**SKLYPO, DACIJONŲ KAIME, PAPLENTĖS G. 2 A, KRAŠTOVAIZDŽIO PROJEKTO SU
NAUJAIS INŽINERINIAIS IR KITAIS LAUKO REKREACINIAIS ĮRENGINIAIS
ĮGYVENDINIMO DARBŲ PIRKIMAS
(VIEŠOJO PIRKIMO ID 2826122)**

DĖL VIEŠOJO PIRKIMO METU GAUTŲ KLAUSIMŲ NAGRINĖJIMO

2025 m. gegužės d. Nr. VPP-

RELJEFO IR DANGŲ PLANAS

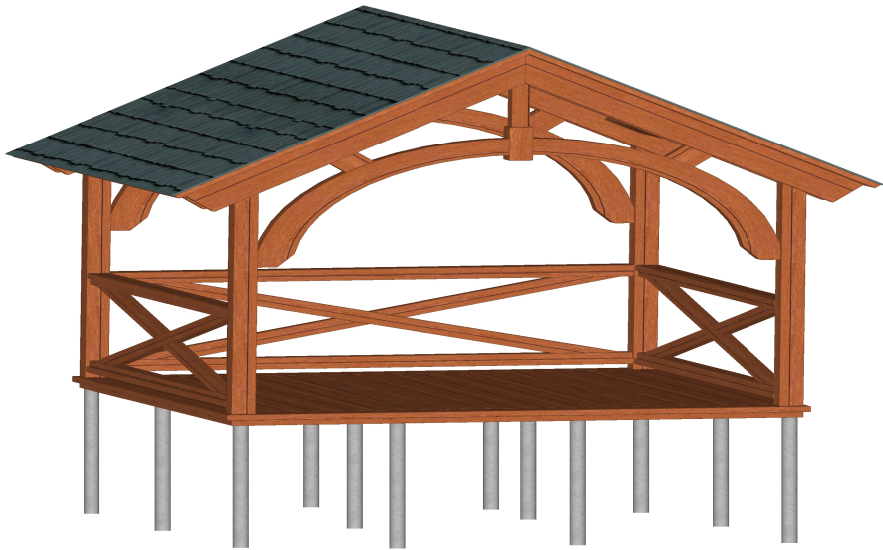
2. Klausimas. Prašome patikslinti ar tikrai yra gerai nurodytas parko tako iš upinių akmenukų sluoksnio storio įrengimas 30 cm (techninės specifikacijos 2 priedas) (kiekis žin. 313 m² x storis 0,30 m=93,90 m³, akmenukų kiekis duotas 37 m³)? Patikslinkite parko tako dangos įrengimo medžiagų kiekius proc., techninės specifikacijos 3 priede detalėje medžiagų duota 200 proc., manome, kad bendras medžiagų sluoksnis turi sudaryti 100 proc.

Atsakymas. Nurodytas klaidingas kiekis, pridedama atnaujintas planas. Turi būti 93.90 m³. Upiniai akmenukai 30-60 mm fr. - 35%, Upiniai akmenukai 8-16 mm fr. -15 %, Granitinės atsijos 0-4mm fr.- 35%, Sausas cementas -15 %. Sutankinama kas 10 cm vibro plokšte 500, atskirais sluoksniais suliejama vandeniu. Viršutinis sluoksnis papildomai užšluojamas su išsibarsčiusiomis atsijomis ir suliejama.

INŽINERINIŲ STATINIŲ MATMENYS

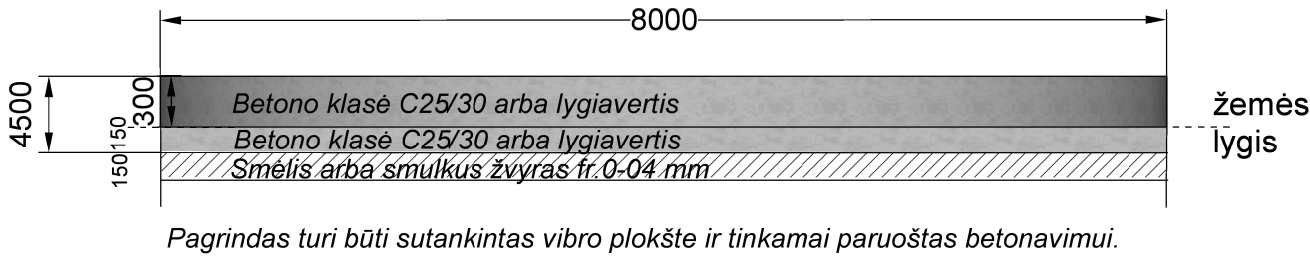
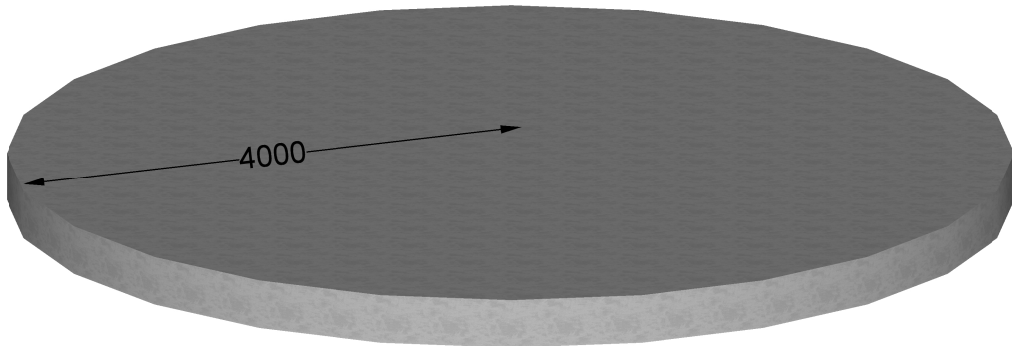
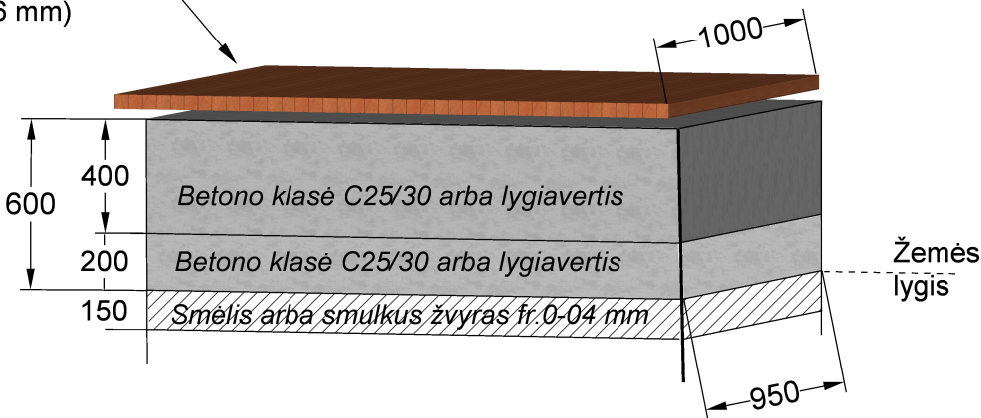
3. Klausimas. Prašome pateikti pagrindo įrengimo po betoniniais laiptais sluoksnio storį ir medžiagiškumą.

4. Klausimas. Prašome pateikti laiptų pakopų, amfiteatro pakopų ir aikštelės betono markę.

5. Klausimas. Prašome pateikti pagrindo įrengimo po amfiteatro pakopomis (20 cm) ir aikštele (15 cm) medžiagiškumą.

Atsakymas. Pagrindas ruošiamas su 15 – 20 cm trombuotu smėlio ar smulkaus žvyro sluoksniu. Laipto požeminė dalis turėtų būti tokia pati kaip ir virš žemės.

Atsakymas. Betono klasė C25/30 arba lygiavertis.

Atsakymas. 20 cm betoninis sluoksnis + 15cm sutankinto smėlio. Viso būtų 35 cm. Amfiteatro aikštelės apatinis sluoksnis: 15 cm betoninis sluoksnis + 15cm sutankinto smėlio/smulkaus žvyro sluoksnis. Pridedama pataisytas planas.
